## **Burmistrz Łomianek**

RZP. 271.27.2015

Dotyczy: postępowania o udzielenie zamówienia publicznego prowadzonego w trybie przetargu nieograniczonego RZP.271.27.2015 **Rozbudowa budynku Szkoły Podstawowej im. A. Pilcha ps. Góra – Dolina oraz infrastruktury sportowej przy ul. Rolniczej 435 w ramach zadania inwestycyjnego nr 32/11 pn: „Poprawa stanu infrastruktury edukacyjno – sportowej w Szkole Podstawowej w Dziekanowie Polskim – rozbudowa szkoły”.**

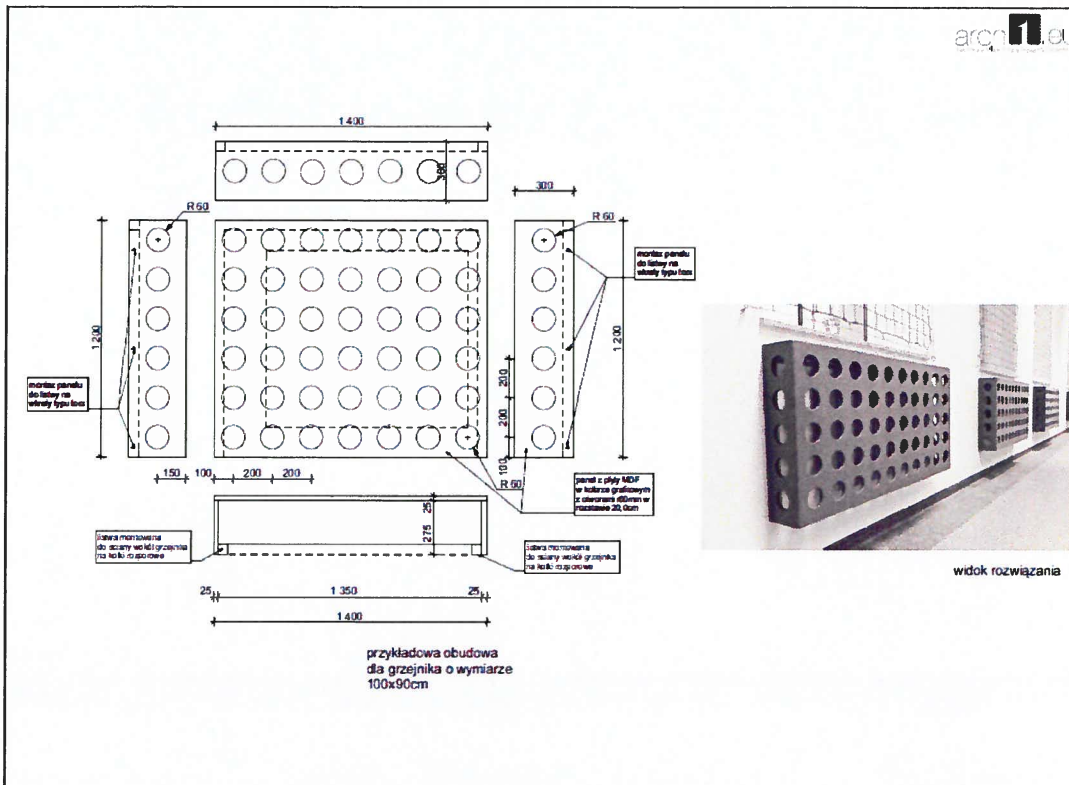
Prosimy o uzupełnienie dokumentacji o projekt centralnego ogrzewania.

Dokumentacja techniczna obejmuje projekt centralnego ogrzewania.

## Ławka **CLASIC II**

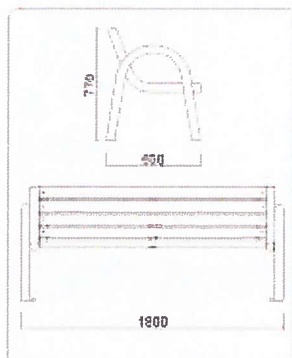
Zwracamy się z prośbą o opis materiałów, z jakich mają być wykonane kosze na śmieci, ławki i stojaki na rowery.

Wg załączonych przykładowych wizualizacji i zdjęć lub równoważne rozwiązanie. Szczegóły do uzgodnienia na etapie realizacji

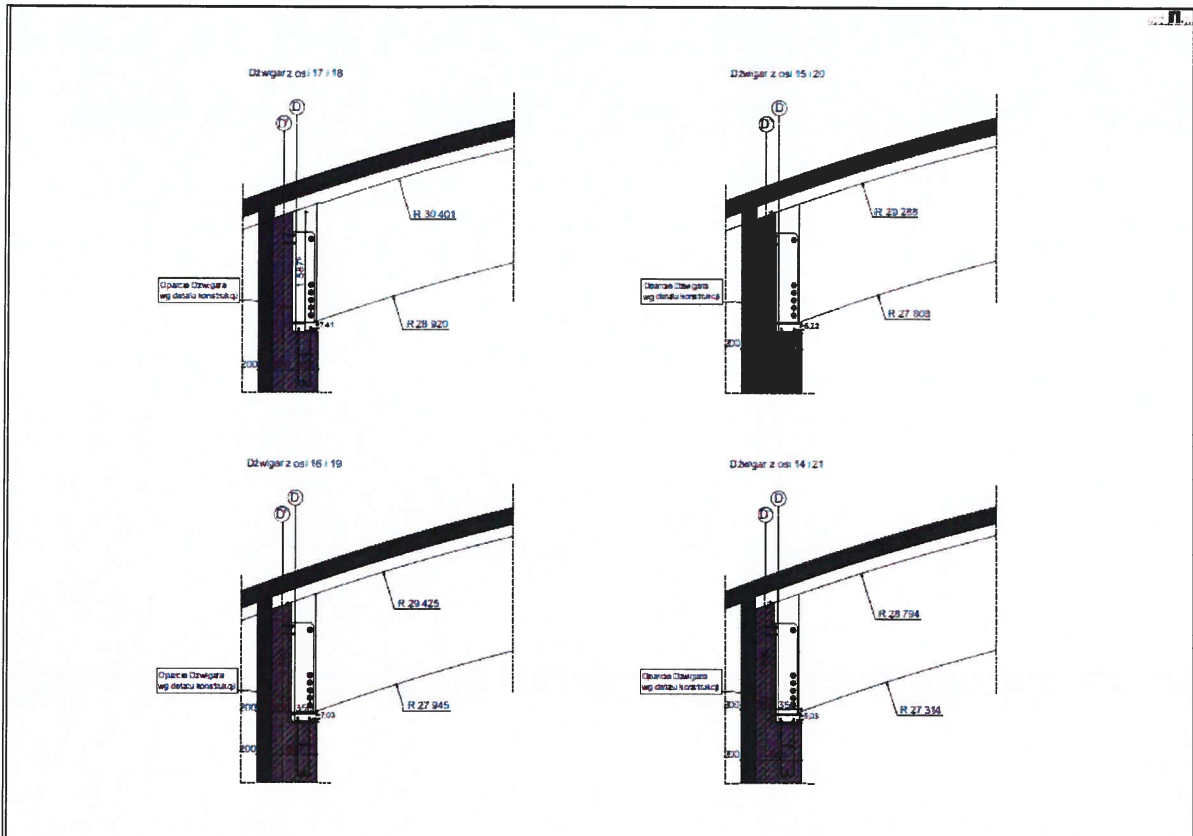
Prosimy o uzupełnienie dokumentacji o opis techniczny – architektura.

W projekcie tom I architektura.
